Fichas do Controle Ambiental

TRANSNORDESTINA
Logística S.A.

ARCADIS TETRAPLAN

Monitoramento da Notificação

Notificação Nº 04 Mês 12

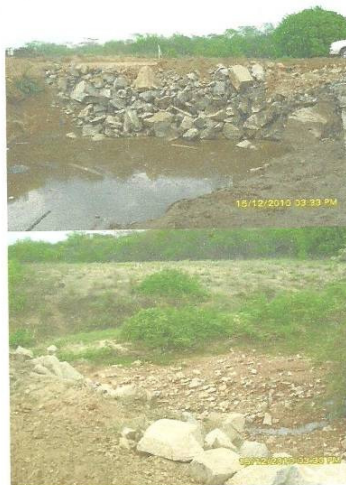
Em vistoria na construção da OAE na ponte do Riacho Bom Jesus, observou-se APP obstruída.

APP obstruída com aterro e pedras, impedindo a passagem da fauna aquática e a água escoando de forma deficiente, fazendo com que a mesma fique retida.

- Desobstruir APP de forma que não prejudique a passagem da água e da fauna aquática.

→ Em virtude de segurança o trecho da obra de serviço foi alargado obstruindo momentaneamente a APP.
→ Hoje a APP já se encontra tra desobstruída.
